## SERVICE INFO – INA 0024

# Nye komponenter i spennpakken og spennsettet for Dacia/Nissan/Renault

Figur 1: Innhold

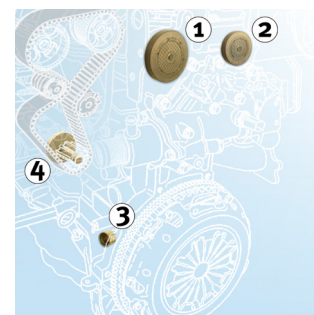
Ved utskiftning av registerremmen, bruk spennsettet eller spennpakken som er spesifisert ovenfor, komponentene som vises i Fig.1 må skiftes ut ved samme tid. Schaeffler Automotive Aftermarket leverer disse komponentene som en del av pakken som en tilleggstjeneste.

1. 1x hette for kamaksel 57 x 10,5 mm
2. 1x hette for kamaksel 42,5 x 9 mm
3. 1x hette for veivaksel - låsepinnne 20 x 16 mm
4. 1 x bolt for registerdrev på veivaksel
